POR MEDIO DE LA CUAL SE OTORGA UN PERMISO DE VERTIMIENTOS Y SE ADOPTAN OTRAS DETERMINACIONES

LA DIRECTORA DE LA REGIONAL VALLES DE SAN NICOLÁS DE LA CORPORACIÓN AUTÓNOMA REGIONAL DE LAS CUENCAS DE LOS RÍOS NEGRO Y NARE, CORNARE.

4. Que, en atención a lo precitado, se generó el informe técnico **IT-02376-2025 del 21 de abril de 2025**, en el cual se observa y concluye lo siguiente:

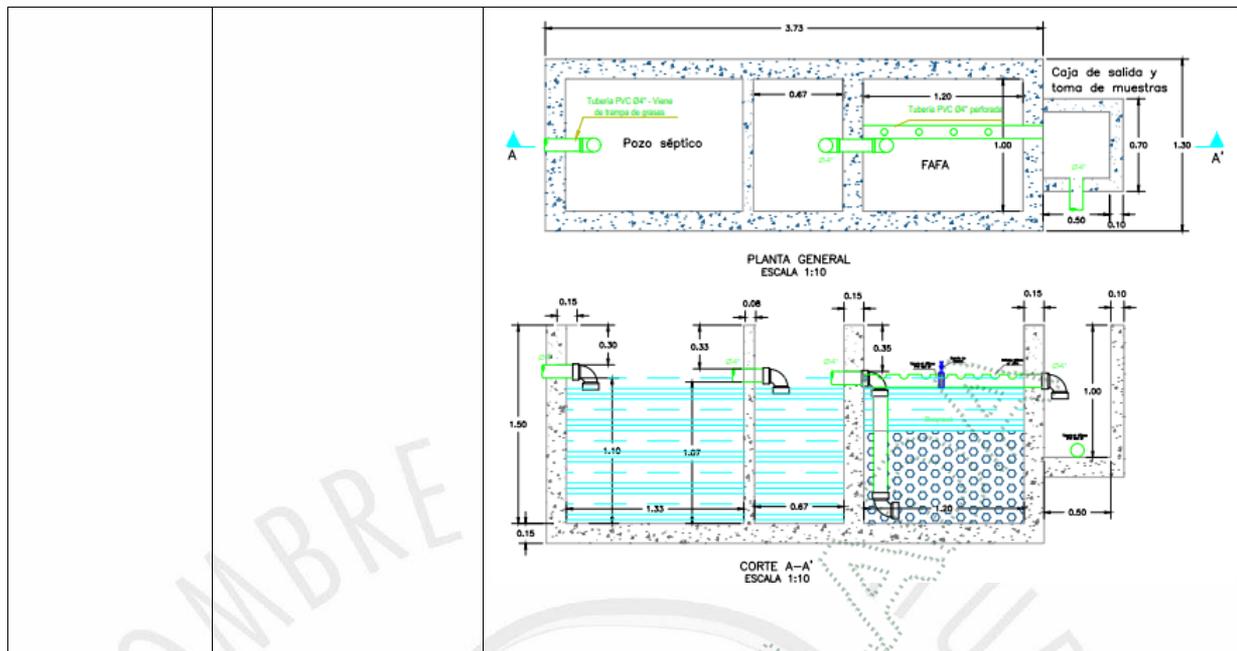
Se tiene que para el lavado de los vehículos de acuerdo a lo reportado en documento denominado "MEMORIAS DE CÁLCULO UNIDADES DE PRETRATAMIENTO Y TRATAMIENTO DE LAS AGUAS RESIDUALES GENERADAS EN EL LAVADERO DE VEHICULOS" se realizará con equipo de hidrolavadora, teniendo un promedio de 10 vehículos en un turno de 4 horas, con un gasto de 30 L/vehículo (NTC 1500) teniendo en cuenta lavado sencillo, de motor y chasis, se determina un caudal de **0,02 L/s**.

Tipo de Tratamiento	Preliminar o Pretratamiento: _X_	Primario: _X_	Secundario: _X_	Terciario: __	Otros: ¿Cuál?: _____	
Nombre Sistema de tratamiento		Coordenadas del sistema de tratamiento Magna sirgas				
STARnD		LONGITUD (W) - X		LATITUD (N) Y		Z:
Eficiencia del 93 %		-75	22	22,81 8	5 59	22,8 5 2496
Tipo de tratamiento	Unidades (Componentes)	Descripción de la Unidad o Componente				
Preliminar o pretratamiento	Desarenado	<p>Área superficial: 0,6 m²</p> <p>Profundidad útil: 0,95 m</p> <p>Profundidad total: 1,20 m</p> <p>Tiempo de sedimentación; 186,01 s</p> <p>Ancho actual: 0,5 m</p> <p>Longitud actual: 2,00 m</p> <p>Volumen de la zona de sedimentación: 1,2 m³</p> <p>TRH: 3 min</p>				
	Trampa de grasas	<p>Q diseño: 0,02 L/s</p> <p>Ancho: 0,50m</p> <p>Largo: 1,00 m</p> <p>Profundidad: 1,20 m</p> <p>Volumen: 0,60 m³</p>				
Tratamiento primario	Pozo séptico	<p>TRH: 1 día</p> <p>Contribución de agua residual: 30L/carro-día</p> <p>Contribución de lodo: 1 L/carro-día</p> <p>Ancho del pozo séptico: 1 m</p> <p>Largo del pozo séptico: 2 m</p> <p>Volumen útil: 0,65 m³</p> <p>Largo compartimientos 1: 1,3333 m</p> <p>Largo compartimiento 2: 0,6667 m</p> <p>Altura útil: 1,20 m</p> <p>Borde libre: 0,3 m</p> <p>Altura total: 1,5 m</p> <p>Ancho: 1 m</p>

<p>Tratamiento secundario</p>	<p>FABA</p>	<p>TRH: 4 horas Profundidad útil: 1,20 m Altura: 0,7 m Ancho: 1 m Largo: 1,20 m Eficiencia: 93 % Altura material filtrante: 0,7 m</p>
<p>Manejo de Lodos</p>	<p>Lechos de secado y gestor externo</p>	<p>Los lodos serán almacenados en los lechos de secados ubicados en la parte trasera de la caseta, en donde se realizará el secado y deshidratación, a su vez las grasas y lodos de la trampa de grasas se almacenarán en canecas hasta su recolección por un ente idóneo para su disposición final.</p>
<p>Otras unidades</p>	<p>Desarenador + Trampa de grasas + (Pozo séptico + FABA)</p>

- **El SISTEMA DE TRATAMIENTO DE AGUAS RESIDUALES NO DOMÉSTICAS cumple con los PARÁMETROS TÉCNICOS** que exige la norma para un adecuado procesamiento de los residuos líquidos antes de su disposición final al agua.

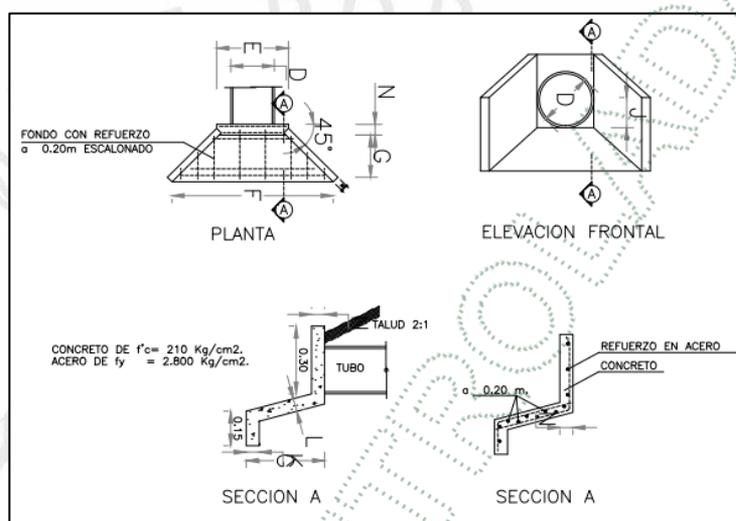
Estudios técnicos y diseños de la estructura de descarga de los vertimientos: Mediante radicado CE-22098-2024 del 30 de diciembre de 2024 (página 42) se propone la siguiente información para la estructura de descarga del vertimiento, y, mediante radicado CE-06455-2025 (página 15) en el documento denominado "Diseño Unidades de Trat. ARnD Lav. Parqueadero La Union" se completa la información faltante respecto a la cota del punto más baja de la obra.

Obra N°:	1	Tipo de la Obra:	Estructura de Descarga
			Cota Lámina de agua de la fuente de Tr= 100 años (m)
		2496	Cota de punto más baja de la obra (m)
Observaciones:	La estructura de descarga no cuenta con obra complementaria de disipación.

Mediante radicado CE-06455-2025 del 09 de abril de 2025 se hace entrega del diseño de la estructura de descarga, siendo esta la siguiente:

- La **OBRA de DESCARGA** de los vertimientos **CUMPLE** con los parámetros técnicos de diseño que garantizan una adecuada disposición, sin causar impactos ambientales significativos en la zona ribereña del tramo de la corriente hídrica por lo que es factible autorizar la ocupación de cauce con esta estructura.

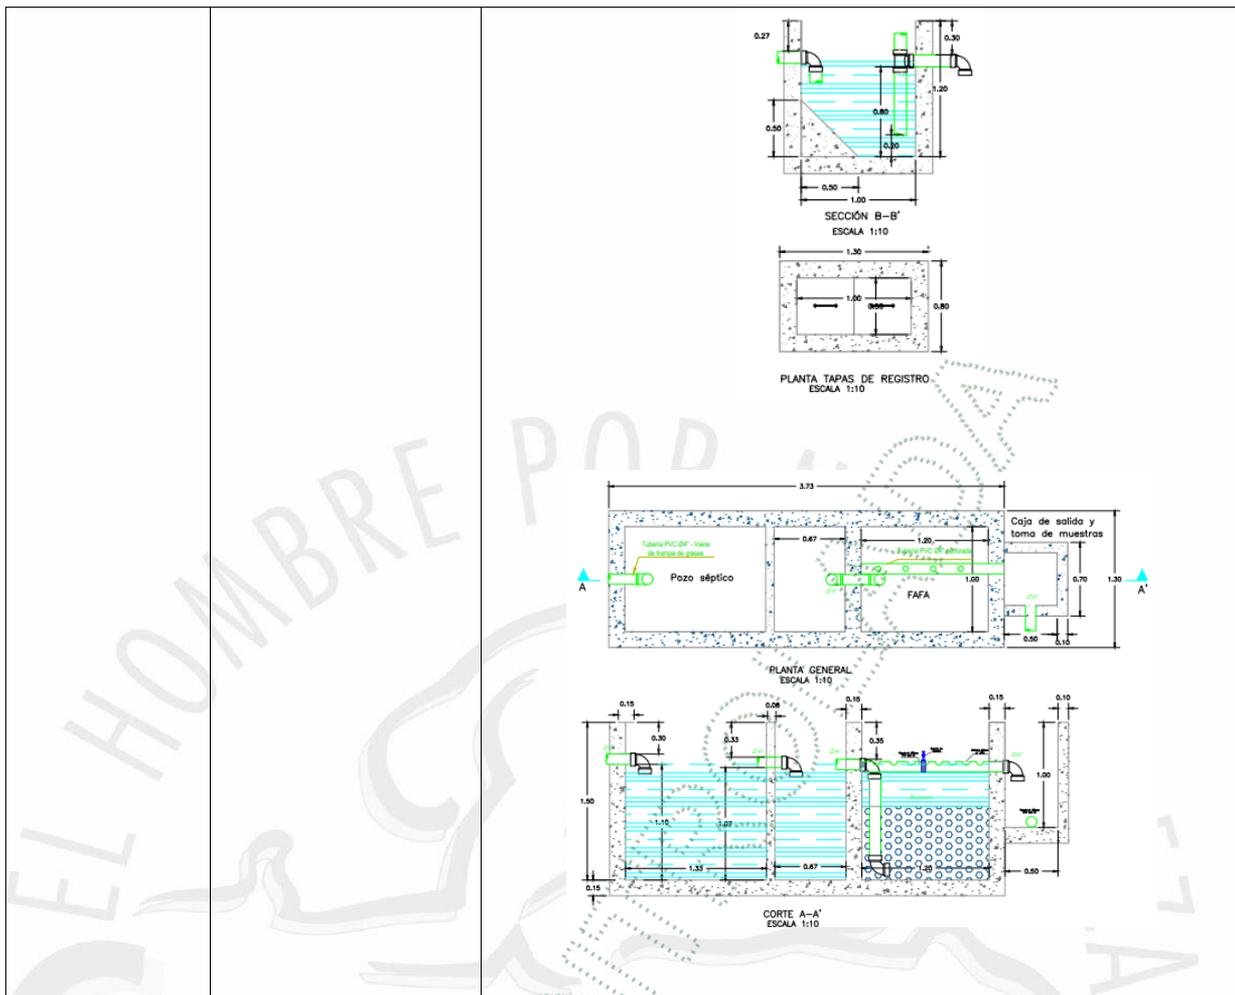
ARTÍCULO SEGUNDO: ACOGER los diseños y memorias de cálculo del sistema de tratamiento de Aguas Residuales no Domésticas STARnD, conformado por las siguientes unidades:

<p>Otras unidades</p>	<p>Desarenador + Trampa de grasas + (Pozo séptico + FAFA)</p>

Parágrafo 1°: El sistema de tratamiento de agua residuales **STAR** deberán contar con las estructuras que permitan el aforo y toma de muestras.

Parágrafo 2°. Se sugiere implementar Tratamiento preliminar o pretratamiento en el Sistema de Tratamiento de Aguas Residuales, con el fin de cumplir con la normativa aplicable.

Parágrafo 3°. Los sistemas de tratamiento deberán contar con las respectivas cajas de inspección
